Dodatek č. 1

ZMĚNOVÝ LIST Č : 1

Název : Bourání odvoz a likvidace azbestocementových stěn kotců

Název akce : Výstavba objektu pro standardizaci MPI v areálu Lišov - Slabce

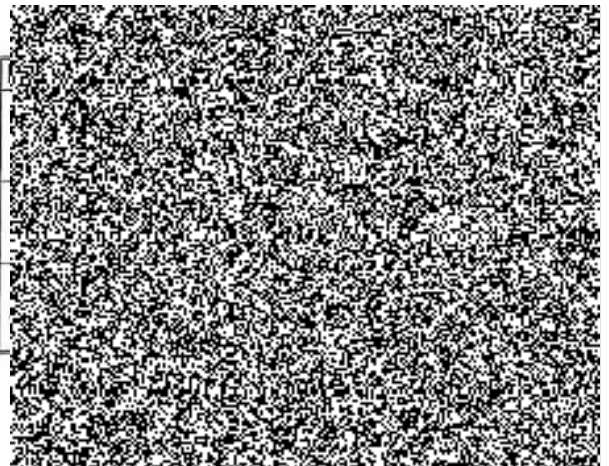
Technický popis : Při demontáži a likvidaci stávajícího objektu kotců, byl zjištěn nesoulad výměry u likvidace azbestocementových stěn. V rozpočtu uvážováno s 120,62 m², dle skutečnosti 925,3 m².
